PROJEKT					
Neubau HARBR.hotel Heilbronn Wohngespark Flurstück Nr.1367/16, Im Zukunftsparc 12, 74076 Heilbronn					
PLANART	Ausführungslan				
PLANINHALT	Grundriss 2. Obergeschoss Ost				
BAUHER	D2HE Hotel Heilbronn GmbH Konstruktstr. 100 73730 Denkendorf	GENERAL- VERBÄNDERER	Wolff & Müller Hoch- und Industriehaus GmbH & Co.KG Am Bahnhof 45/47, 74638 Waldenburg Tel. +49 (0) 7842 103-0 info@wolff-mueller.de		
ENTWURFS- KONZEPT	Immo architekten GmbH Osmersallee 50, 71636 Ludwigshafen Tel. +49 (0) 7141 299 72 25 info@immo-architekten.de	INGENIEUR- KONZEPT	Planungsbüro Niehaus Hildesheim 36, 31137 Hildesheim Tel. +49 (0) 5121 177 23 77 info@planungs-buero-niehaus.de		
ARCHITEKTUR DIN 276	Immo architekten GmbH Osmersallee 50, 71636 Ludwigshafen Tel. +49 (0) 7141 299 72 25 info@immo-architekten.de	TOA PLANUNG	EFG - Engineering Facility Group Friedhofstr. 3, 70499 Stuttgart Tel. +49 (0) 711 882 143 553 inge.hofmann@efg-gmbh.de

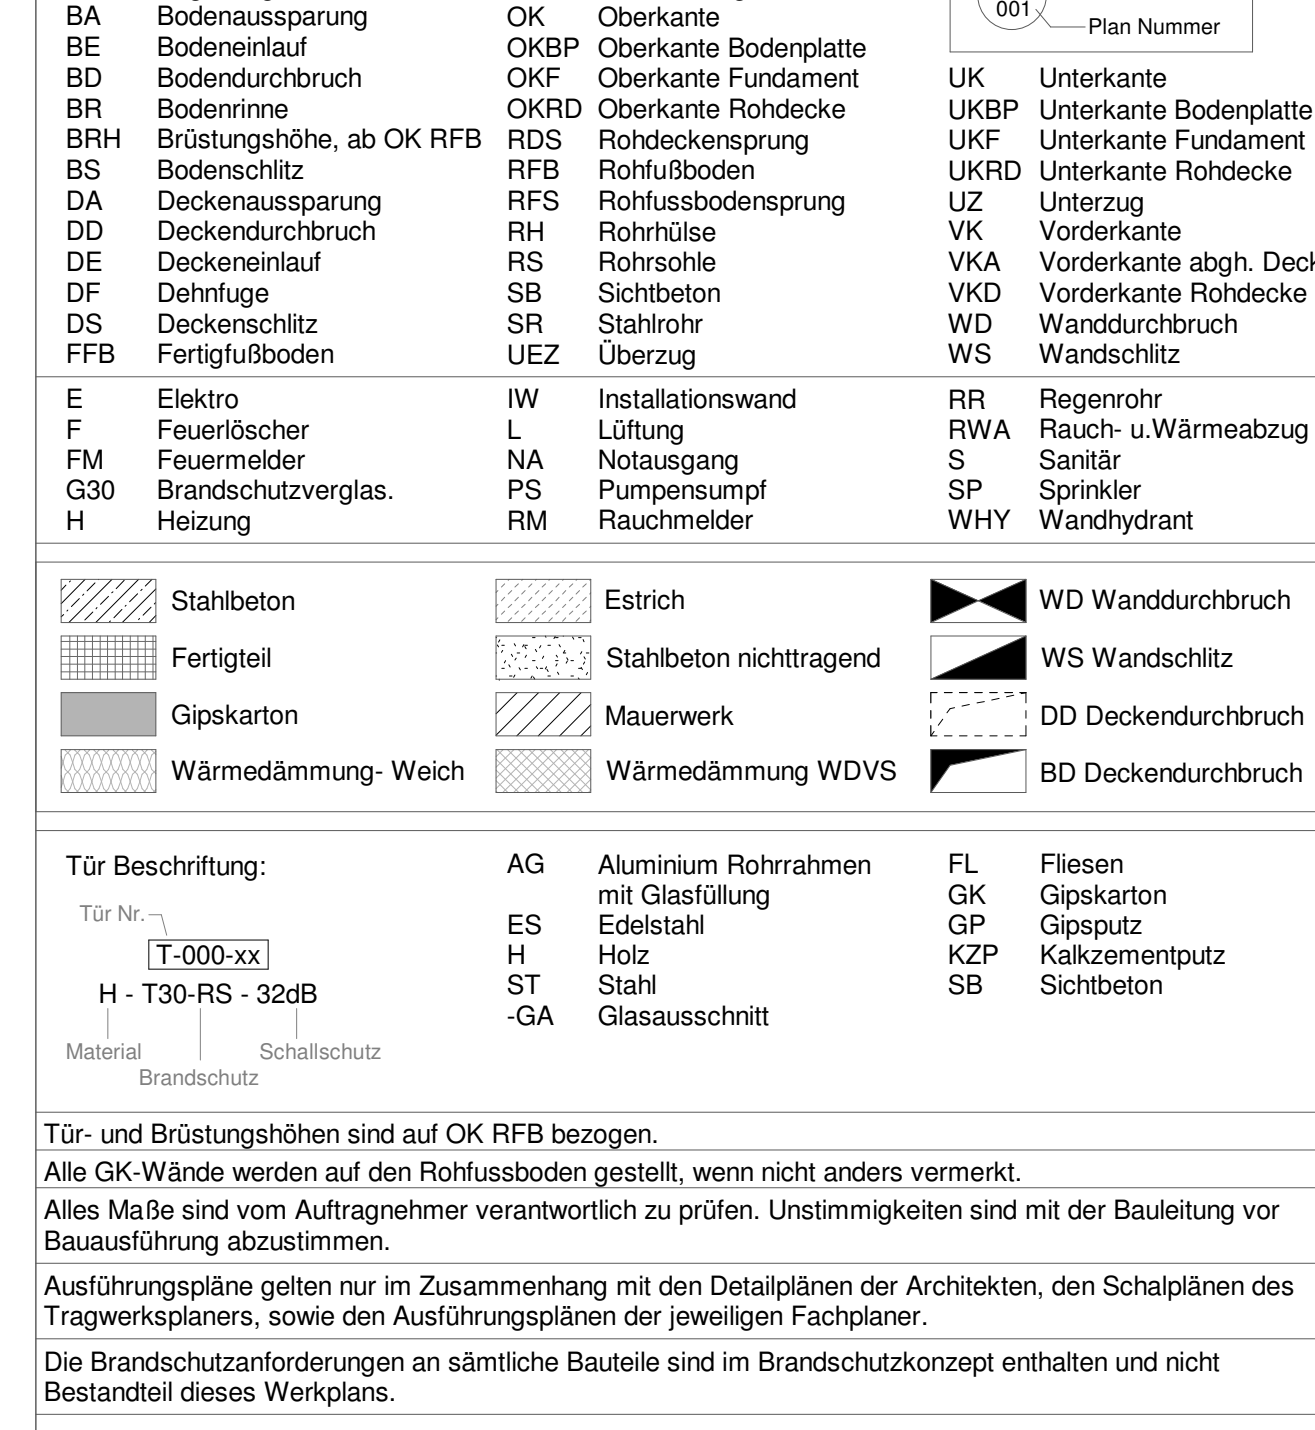
k	23.04.18	Ergänzung HLSK WD (in Grün)		
j	27.03.18	Ergänzung HLSK WD		
i	05.02.18	Ergänzung/Anpassung Türliste, Schallschutz Anforderung EG; 37dB. Öffnungsrichtung Verbindungstür Zimmer 10-12. Neuer DD im Duschbereich 4QG, Wand Flur-Fluss auf 25cmSTB geändert. Türe Fitnessbereich ergänzt. RWA auf 1.2m x 1.20 geändert.		AB
h	28.12.17	Änderung Abg. Decke Lobby,Verschönerung Nasszelle 228-328-428. Sitzbank Beh. WC G1 und G2. Anpassung DDM G4 und Aufzugsoberfahrt.		AB
g	08.12.17	Ergänzung Trockenbauwände, Installations-und Schachtwände Revisionsöffnung im Fitnessbereich verschoben. Änderung Abg.Decken Lobby		
f	04.12.17	DD Hinter Aufzug EG/OG4. Verschönerung Elektro BD/DD/DD, Verschönerung Z.26, Anpassung Abg.Decke Z.01-02-28-33. Anpassung Fitnessbereich, TRH Türe OGs vergrößert>Anpassung DD Beh.Badezimmer OG1-OG2. Änderung Ausstattung Notabläufe.		AB
e	13.10.17	Verschönerung Überstromungsöffnung im Türsturzbeizimmer x32-x31. Tür x31 vergrößert an 101cm mit Feststeller. Standard Nasszelle im Zimmer vD1-Höhe Abg.De. 2,20m im Vorflur OG1-S.		AB

d	19.09.17	Ergänzung/Änderung WD/BD Lobby und Ost Flur EG. Elektro WD/DD ab OG1. Revisionsöffnung Treppenhäus Ost und Abtrocknung Trockenbau		AB
c	07.09.17	Ergänzung Abgehängte Decke in Zimmer		AB
b	06.09.17	Ergänzung Durchdrüche, Wandybrandentöffnungen		AB
a		Planerstellung		
INDEX	DATUM	ÄNDERUNGEN		GfZ
